CAAC 适 航 指 令

编号: CAD2012-MULT-51R1

- 一. 标题: PW4000 系列发动机低压涡轮静子叶片尺寸检查
- 二. 适用范围:

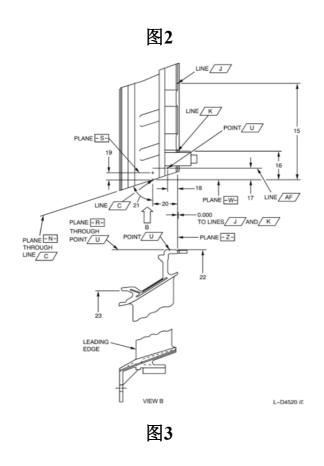
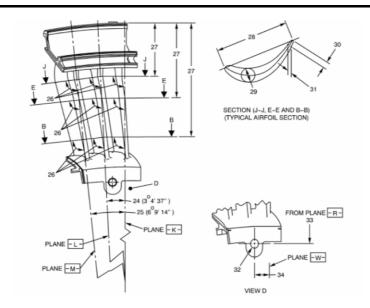
- (ii) 重新装配低压涡轮3级转子叶片,把重的叶片调整到轻叶片的旁边,并把重量相近的叶片对角放置,以进行平衡。
- (iii) 对3级静子叶片组从13号到34号位置进行尺寸检查。使用本指令的表2及图1、2、3确定静子叶片是否符合安装条件。

检查:	符合安装限制:	
13	1.820 - 1.830 英寸(46.23 - 46.48 mm)	
14	1.920 - 1.930 英寸(48.77 - 49.02 mm)	
15	3.200 英寸(81.280 mm) 基准值	
16	0.900 英寸(22.860 mm) 基准值	
17	0.365 英寸(9.271 mm) 基准值	
18	0.350 英寸(8.890 mm) 基准值	
19	0.160 英寸(4.064 mm) 基准值	
20	0.772 英寸(19.609 mm) 基准值	
21	72° 基准值	
22	22.382 英寸(568.503 mm) 半径 - 原点	
	在S平面上基准值	
23	21.052 英寸(534.721 mm) 半径 - 原点	
	在S平面上,与8号位置同心 基准值	
24	平面S与平面SL的夹角3°4'37"基准值	
25	平面S与平面SM的夹角6°9'14" 基准值

26	90° 基准值,对于典型叶型截面	
27 从后底座外径表面到沿平		
面S、SL、和SM的叶型截面		
之间的距离。		
截面 B-B:	5.241 英寸(133.121 mm)	
截面 E-E:	3.181 英寸(80.797 mm)	
截面 J-J:	1.935 英寸(49.149 mm)	
28 截面J-J处叶型的弦长(平	1.346 英寸(34.188 mm) 最小值	
面S、SL、和SM上距离后底		
座外径表面1.935 英寸		
(49.149 mm)处)		
截面E-E处叶型的弦长(平面	1.314 英寸(33.376 mm) 最小值	
S、SL、和SM上距离后底座		
外径表面3.181 英寸(80.797		
mm)处)		
截面B-B处叶型的弦长(平面	1.188 英寸(30.175 mm) 最小值	
S、SL、和SM上距离后底座		
外径表面5.241 英寸(133.121		
mm)处)		
29 截面J-J处叶型的厚度(平	0.239 英寸(6.071 mm) 最小值	
面S、SL、和SM上距离后底		
座外径表面1.935 英寸		
(49.149 mm)处)		
截面E-E处叶型的厚度(平面	0.183 英寸(4.648 mm) 最小值	
S、SL、和SM上距离后底座		
外径表面3.181 英寸(80.797		
mm)处)		
截面B-B处叶型的厚度(平面	0.139 英寸(3.531 mm) 最小值	
S、SL、和SM上距离后底座		
外径表面5.241 英寸(133.121		
mm)处)		
30 到后缘的距离	0.062 英寸(1.575 mm)	
31 叶型后缘的厚度	0.030 英寸(0.762 mm) 最小值	
32 尺寸	0.315 - 0.324 英寸(8.001 - 8.230 mm)) 直
	径

33 尺寸	6.785 - 6.795 英寸(172.34 - 172.59 mm)
34 尺寸	0.692 - 0.714 英寸(17.58 - 18.14 mm)

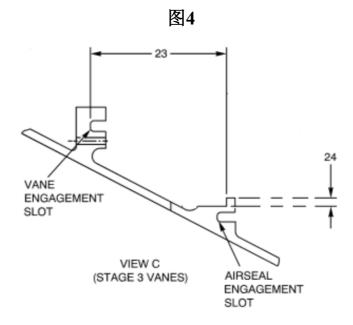
(iv) 对后涡轮机匣上静子叶片固定槽的23号和24号位置进行尺寸检验,该位置安装3级静子叶片。使用本指令的表3及图4确定静子叶片是否符合安装条件。

检查:	符合安装限制:
23	1.875 英寸 (47.625 mm) 最小值
24	0.097 英寸 (2.464 mm) 最小值
